説明会での質疑と回答

図面名	土地利用計画平面図 (708A)
土地の所在	比企郡滑川町大字月輪宇西荒井後
縮尺	1 : 500

別紙①

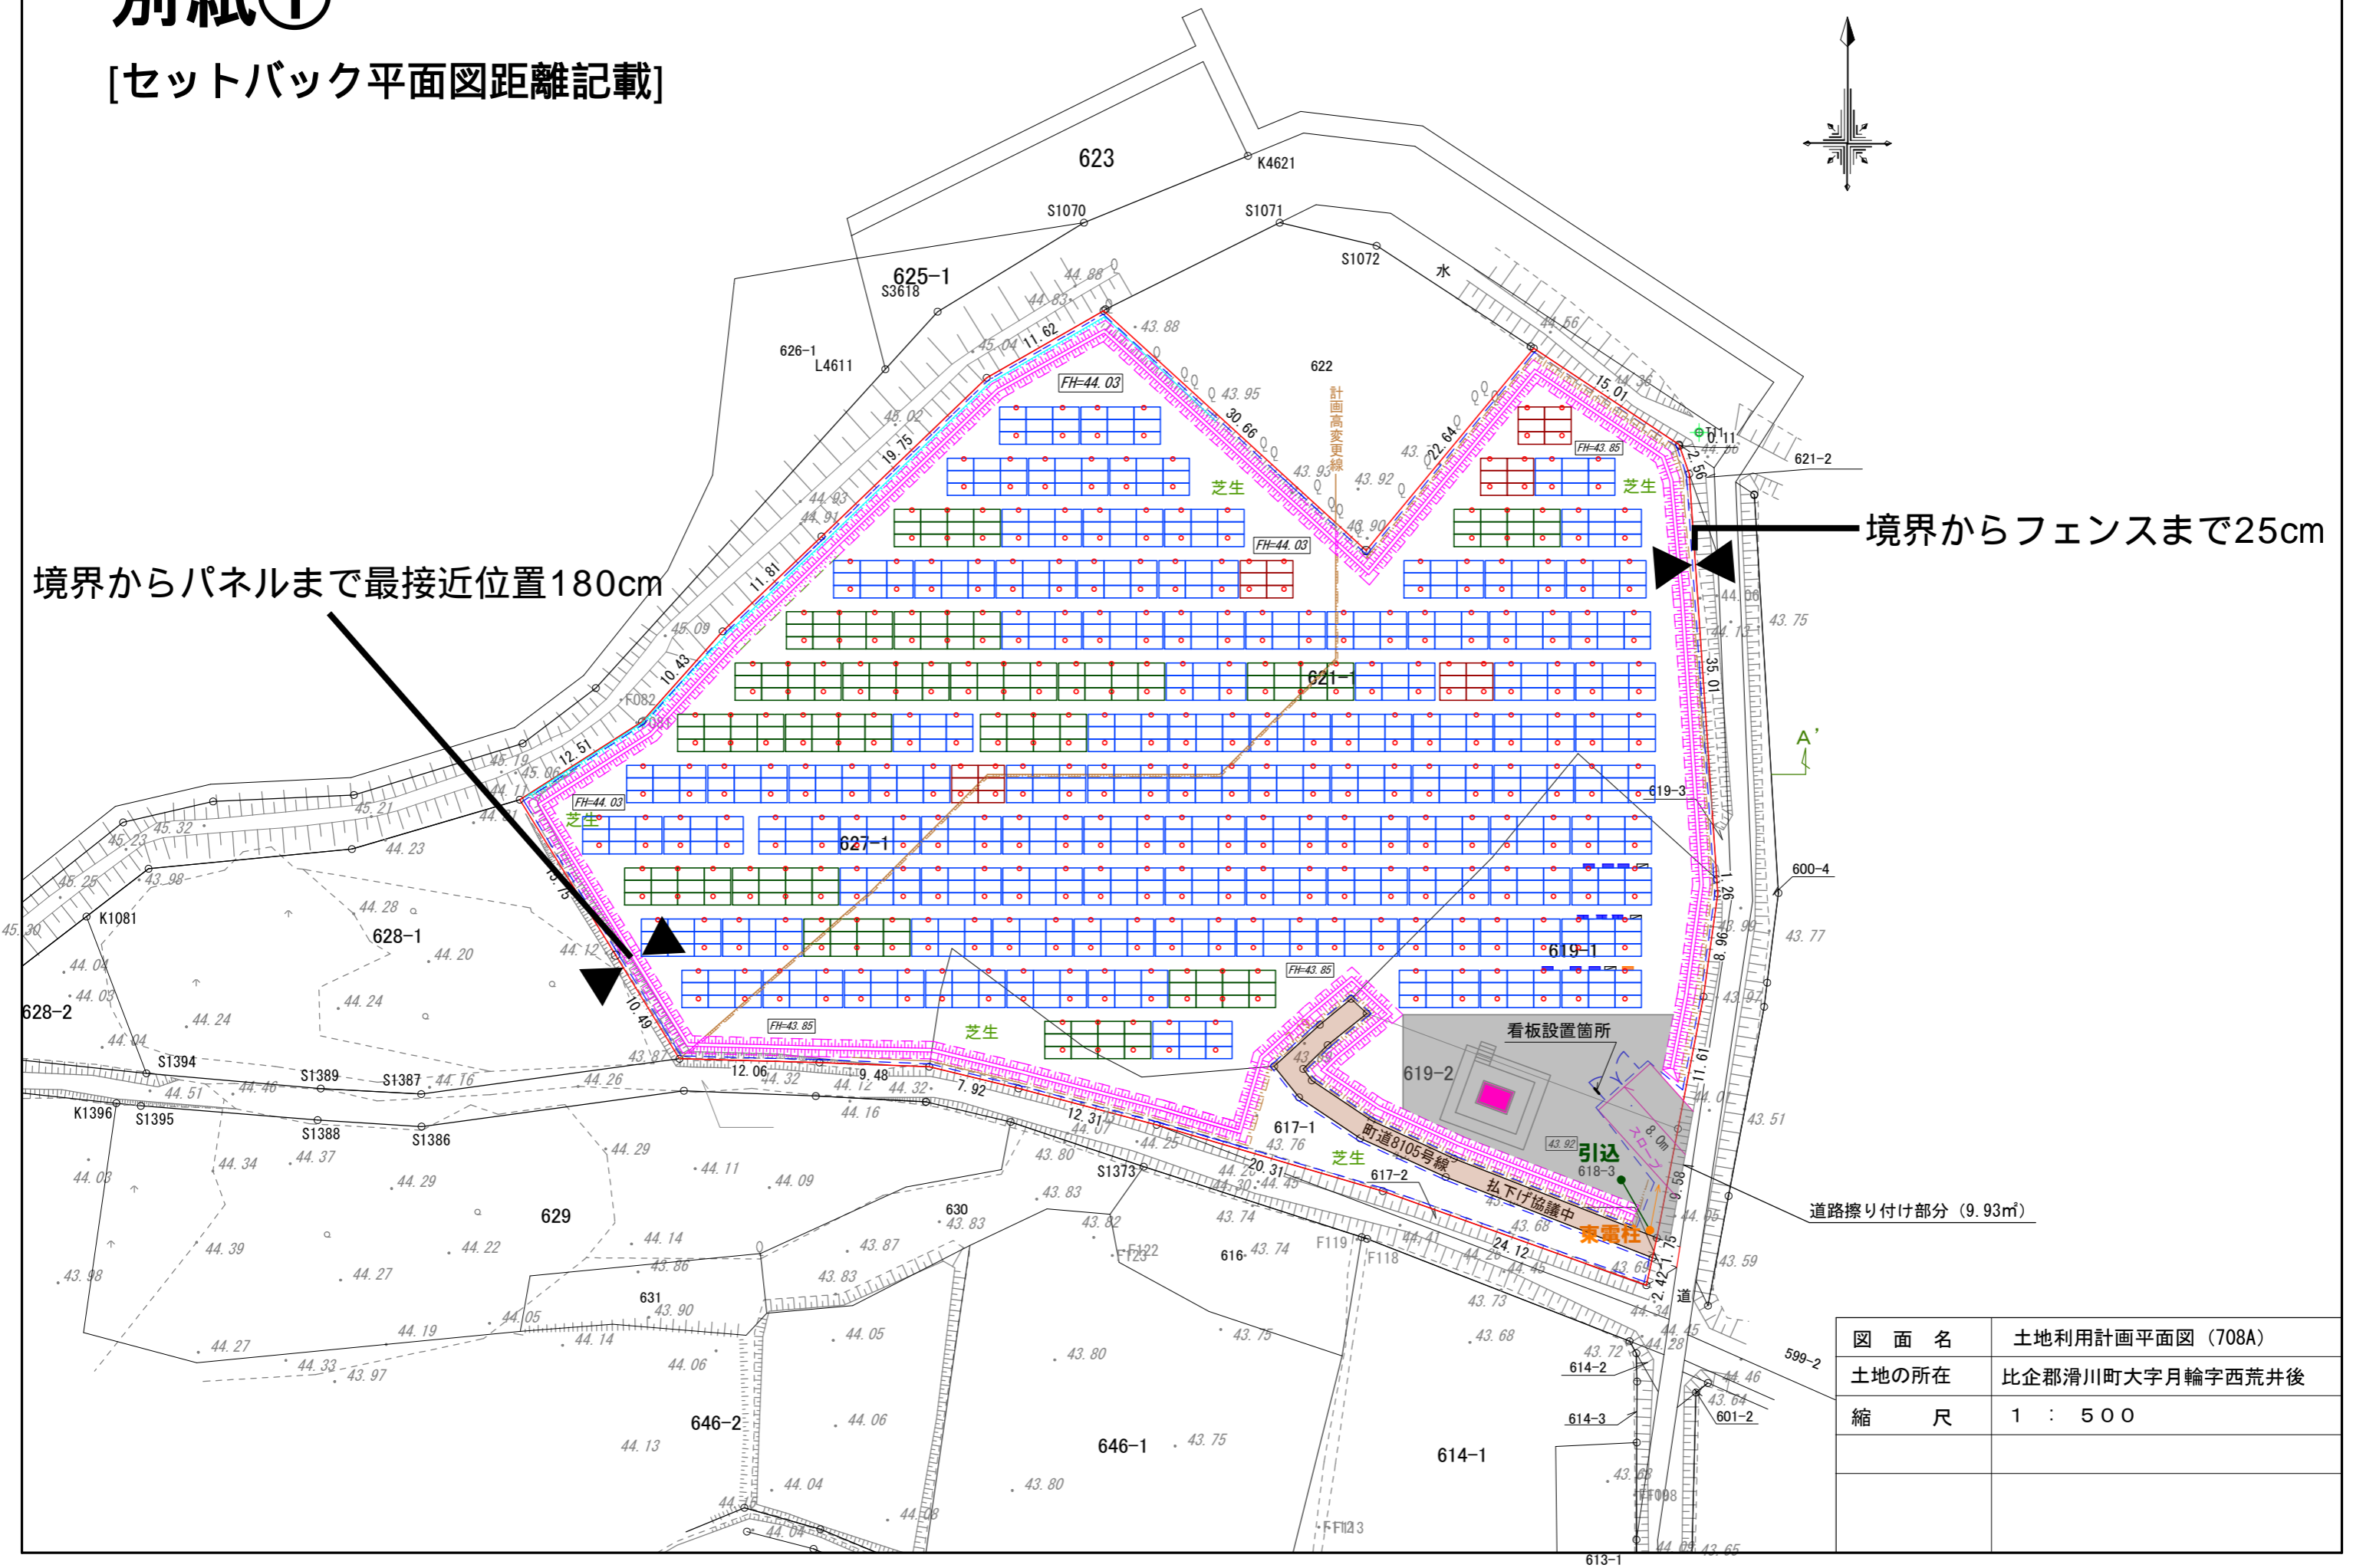
質問⑯

セットバックは具体的に何センチ行うのか。

→別紙①②の通り、境界からフェンスまで最低25センチ、セットバックしている。境界からパネルまでは1メートル以上離れている。

境界からパネルまで最接近位置180cm

境界からフェンスまで25cm
